## SVAR TIL HØRING - KOMMUNEPLANENS AREALDEL 2024-2036, FREMNING AV INNSIGELSE

Mattilsynet viser til høring av Kommuneplanens Arealdel for Øystre Slidre kommune 2024 – 2036.

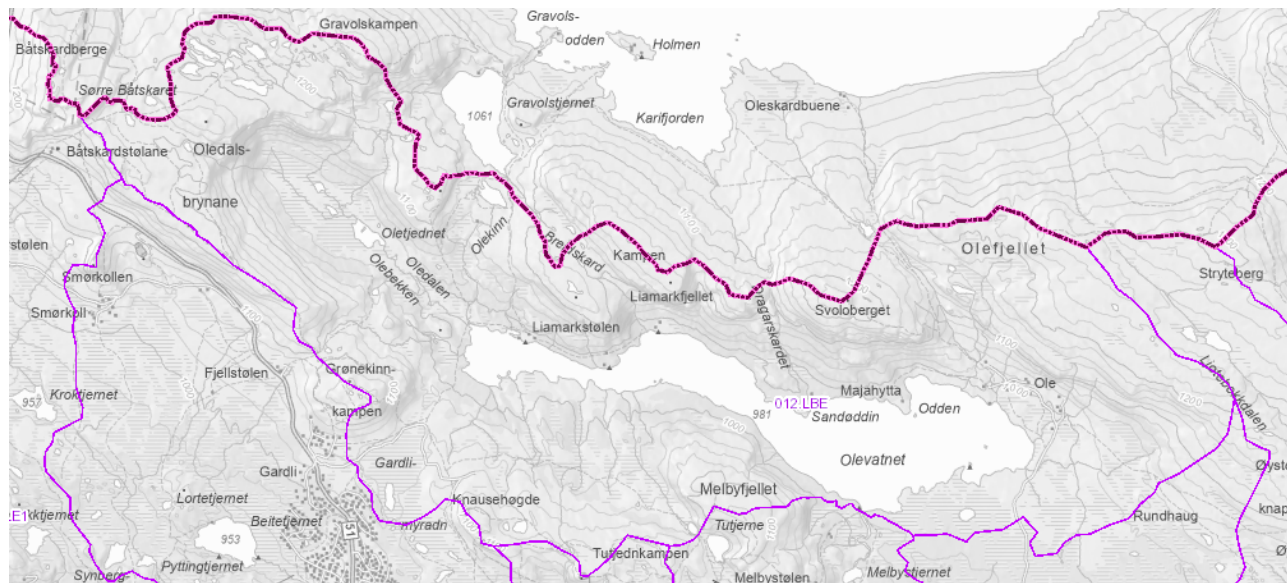
Vi finner beskyttelsesnivået for overflatevannkilder for svakt. For overflatevannkilder må det gjennomføres en farevurdering for hele nedslagsfeltet. Det må på basis av denne etableres relevante, og konkrete bestemmelser om tiltak og aktiviteter som ikke tillates.

Som eksempel er det under lagt inn kart med nedbørsfelt for Olevatn. Kartet viser tydelig at et beskyttelsesnivå på 100 meter fra vannkant gir utilstrekkelig beskyttelse.

For å løse innsigelsen må planen inneholde konkrete bestemmelser om tiltak og aktiviteter som ikke tillates i nedbørsfeltet til overflatevannkilder, bestemmelsene skal være basert på vannverkets farekartlegging og risikovurdering knyttet jf. pbl. § 11-8 tredje ledd, bokstav a, jf. § 1-6 første ledd og drikkevannsforskriften §§ 6 og 12.
